RAPORT O ODDZIAŁYWANIU NA ŚRODOWISKO

ANEKS 1

Budowa obwodnicy Brzezin w ciągu drogi krajowej nr 72

Odpowiedź na pismo Regionalnego Dyrektora Ochrony Środowiska w Łodzi dnia 30 lipca 2025 r., znak: WOŚ.4221.107.2024.PMa.5, dotyczące uzgodnienia warunków realizacji przedsięwzięcia pn.: „Budowa obwodnicy Brzezin w ciągu drogi krajowej nr 72”, w poniższym zakresie:

Rys. 1 Położenie projektowanych przejść dla zwierząt na obu inwestycjach

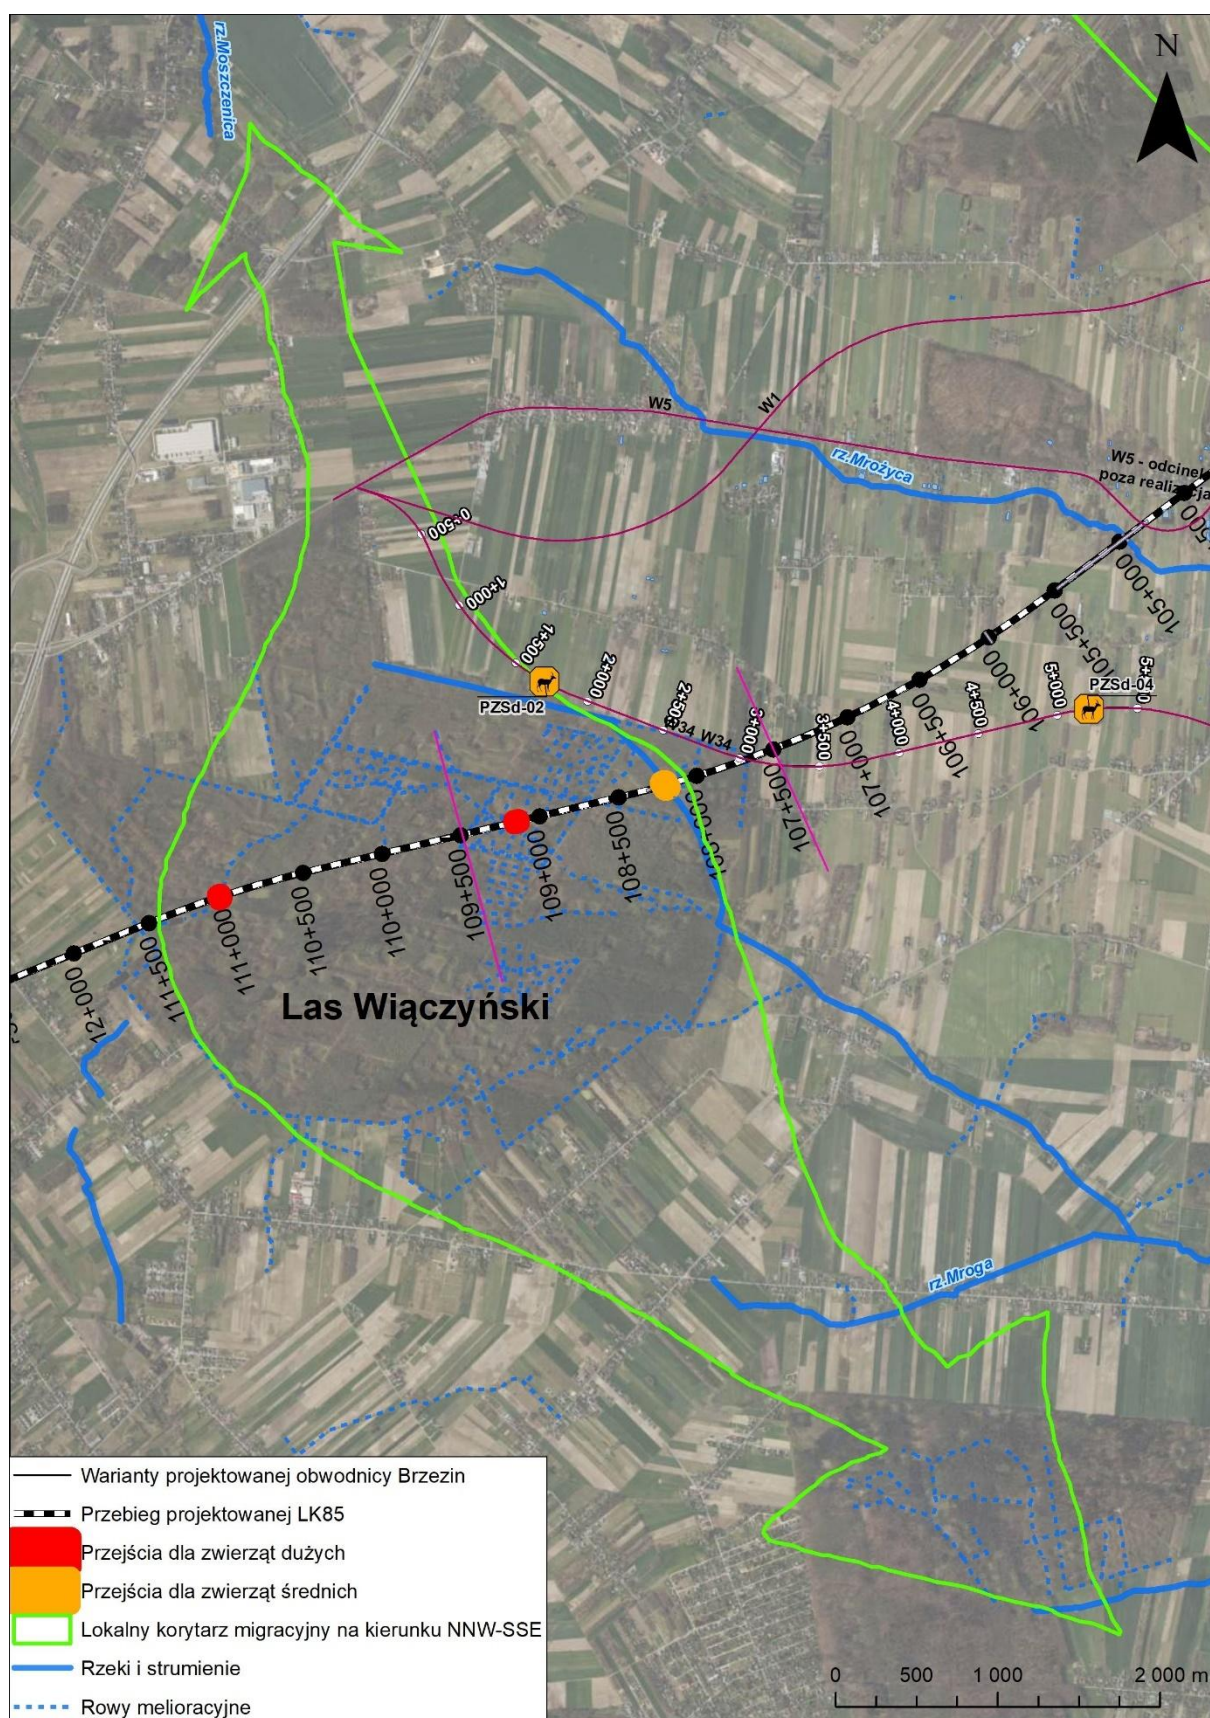
8. Dokonać analizy zgodności lokalizacji zaprojektowanych w ramach przedsięwzięcia urządzeń ochrony środowiska w kilometrażu 1+800 - 3+400 z tymi zaprojektowanymi w ramach przedsięwzięcia pn. „Budowa linii kolejowej nr 85 na odc. Warszawa Zachodnia – CPK – Łódź Niciarniana (bez odcinka w obrębie Węzła kolejowego CPK”, w km 107+500 - 109+500, dla którego została wydana przez Regionalnego Dyrektora Ochrony Środowiska w Łodzi decyzja Nr 2/2024 z 26 stycznia 2024 r. o środowiskowych uwarunkowaniach. Urządzenia ochrony środowiska nie mogą kolidować lub uniemożliwiać ich prawidłowe funkcjonowanie.

Odpowiedź: W lokalizacjach wskazanych w uwadze dla obu inwestycji, jedynymi urządzeniami ochrony środowiska, które mogą na siebie wpływać (kolidować lub wpływać wzajemnie na funkcjonalność) są przejścia dla zwierząt.

Wskazane w uwadze kilometraże inwestycji wskazują na obszar Lasu Wiączyńskiego, który w ramach opracowania budowy linii kolejowej nr 85 został zidentyfikowany jako lokalny korytarz migracyjny przebiegający na kierunku NNW-SSE, który funkcjonalnie łączy potencjalne ciągi migracyjne korytarza KPnC 21B Dolina Bzury-Pilicy. Na obszarze lasu, na projektowanej linii kolejowej LK85 we wskazanym w uwadze kilometrażu, zostały wyznaczone dwa przejścia dla zwierząt: przejście dla zwierząt średnich w km 108+200 oraz przejście dla zwierząt dużych w km 109+150.

Wspominane przejście dla zwierząt średnich położone na projektowanej LK85 znajduje się w pobliżu Wariantu 3/4 projektowanej obwodnicy Brzezin (ok 300 m w linii prostej od osi). Przejście zlokalizowane jest na cieku przebiegającym w sąsiedztwie projektowanego przejścia dla zwierząt średnich na obwodnicy Brzezin (PZSd-02 w km 1+700, Wariant 3/4). Zatem w tym zakresie istnieje spójność projektowanych urządzeń ochrony środowiska, a przemieszanie się zwierząt średnich na pola i łąki, znajdujące się po drugiej stronie projektowanej obwodnicy Brzezin, nie będzie zakłócone. Prawidłowe funkcjonowanie przejścia dla zwierząt średnich na projektowanej LK 85 będzie zachowane.

W odniesieniu do projektowanego przejścia dla zwierząt dużych na projektowanej LK85 - jego funkcjonalność również zostanie zachowana. Projektowana obwodnica Brzezin pozostaje bez wpływu na migrację odbywającą się tym przejściem. Znajduje się ono w środku Lasu Wiączyńskiego ok 850 m od osi najbliższego wariantu tj. Wariantu 3/4. Zwierzęta średnie przemieszczające się tym przejściem mają możliwość dalszej migracji na pola i łąki, znajdujące się po drugiej stronie obwodnicy Brzezin, przejściem PZSd-02, o którym mowa powyżej. Natomiast zwierzęta, w szczególności zwierzęta duże, które będą migrowały Lasem Wiączyńskim, który stanowi ww. korytarz migracji i jest ukierunkowany NNW-SSE, nie napotkają przeszkody w postaci obwodnicy Brzezin, ponieważ najbliższy wariat 3/4 biegnie skrajem Lasu Wiączyńskiego nie ingerując w niego.

Rys. 2 Lokalizacja inwestycji na tle krajobrazów

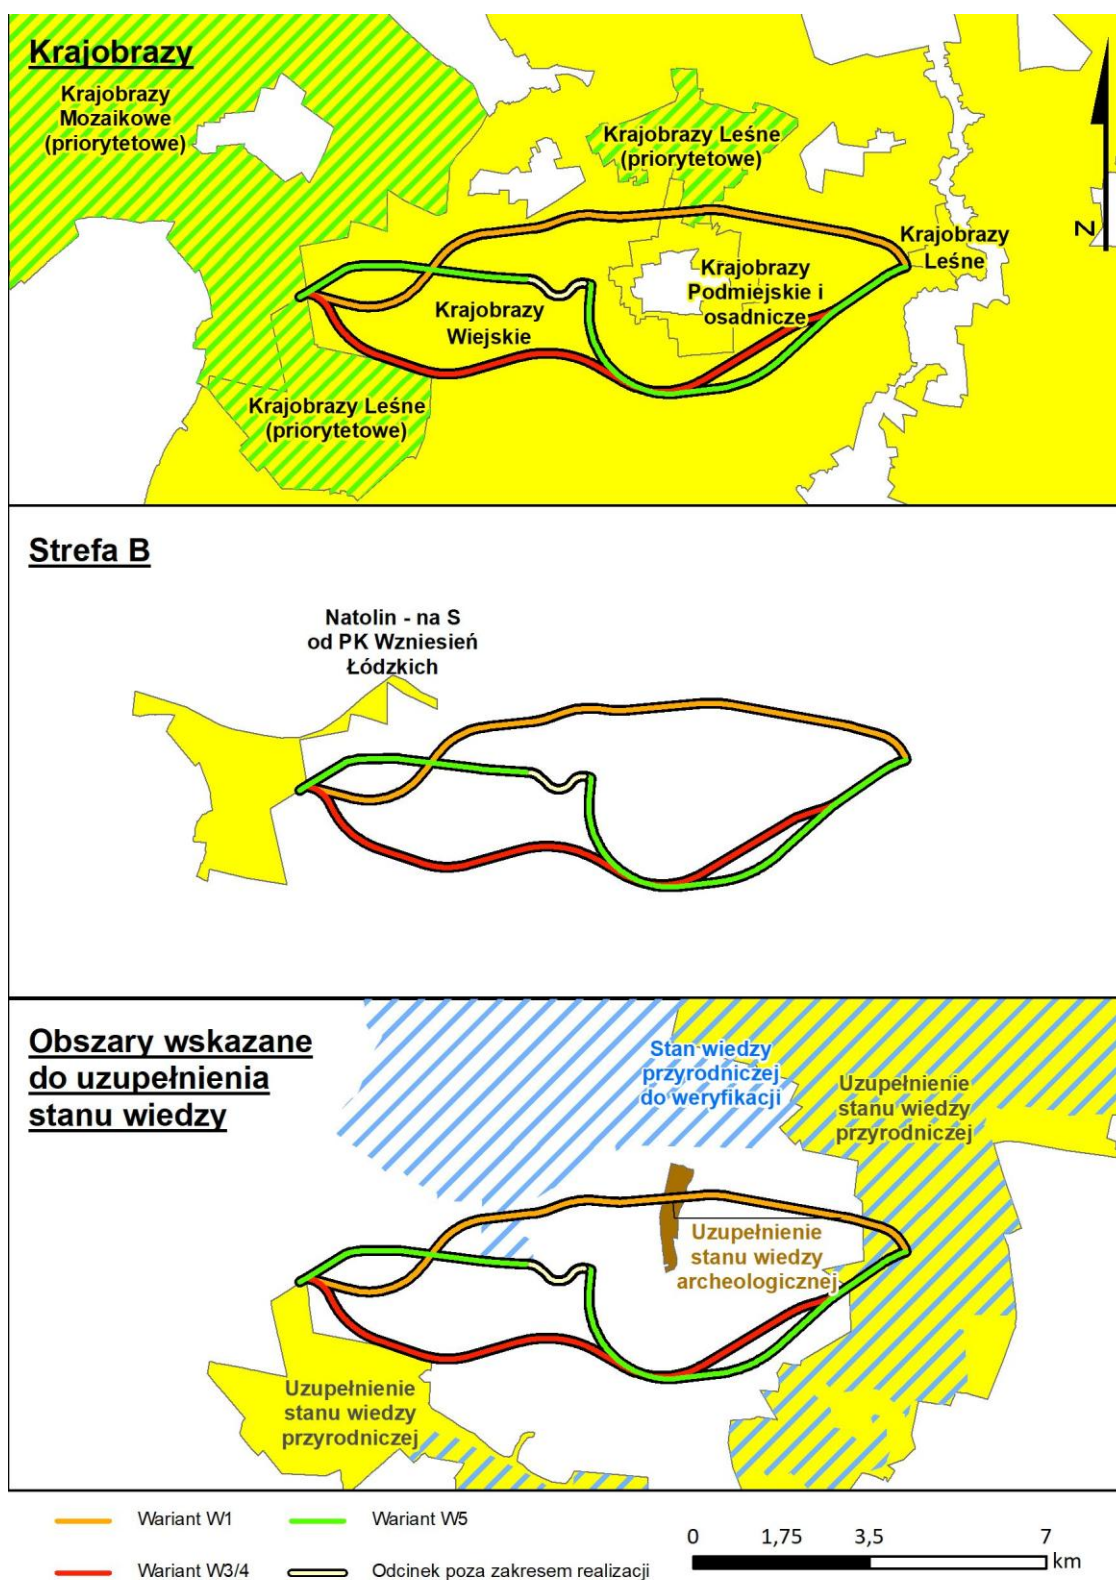
10. W związku z wejściem z dnia 1 lipca w życie audytu krajobrazowego województwa łódzkiego obowiązujący na mocy uchwały Nr XIII/150/25 Sejmiku Województwa Łódzkiego z dnia 15 kwietnia 2025 r. w sprawie uchwalenia Audytu krajobrazowego województwa łódzkiego należy w raporcie dokonać analizy zgodności planowanego przedsięwzięcia z ww. dokumentem.

Odpowiedź: Zgodnie z audytem krajobrazowym województwa łódzkiego uchwalonym 15 kwietnia 2025r. (Uchwała nr XIII/150/25 Sejmiku Województwa Łódzkiego z dnia 15 kwietnia 2025 r. w sprawie uchwalenia Audytu krajobrazowego województwa Łódzkiego) wchodzącym w życie z dniem 1 lipca 2025 r. cały obszar województwa został podzielony na 1281 krajobrazów: przyrodniczych, przyrodniczo-kulturowych i kulturowych. Przeważają wśród nich krajobrazy równinne, na tle których wyróżniają się krajobrazy dolin rzecznych. Natomiast w centralnej i południowej części regionu występują obszary wyżynne o urozmaiconej rzeźbie: Wzniesienia Łódzkie z formami polodowcowymi strefy krawędziowej, Wyżyna Wieluńska z przykładami form krasowych oraz fragment Wzgórz Łopuszańskich i pasma Przedborsko-Małoskiego, w którym znajduje się najwyższe naturalne wzniesienie w województwie, Fajna Ryba osiągająca 347 m n.p.m.

Analizowana inwestycja w każdym z wariantów przebiega na niewielkich odcinkach przez krajobrazy priorytetowe zgodnie z poniższym rysunkiem:

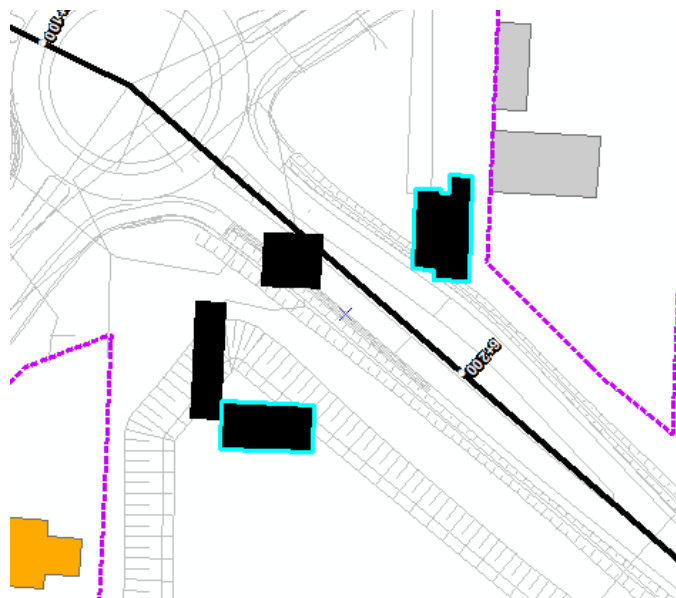
- w wariantach 1 w km ok. 9+150 znajduje się budynek nie zaznaczony do wyburzenia, a kolidujący z drogą (działka nr ewid. 703/10 obręb 4 Brzeziny, budynek widoczny na ogólnodostępnych mapach satelitarnych np. geoportal).

Odpowiedź: Skorygowano listę wyburzeń zgodnie z aktualnym, na chwilę obecną, zagospodarowaniem i sytuacją terenową. Dodano nowopowstały w międzyczasie budynek na zaktualizowanych załącznikach akustycznych.
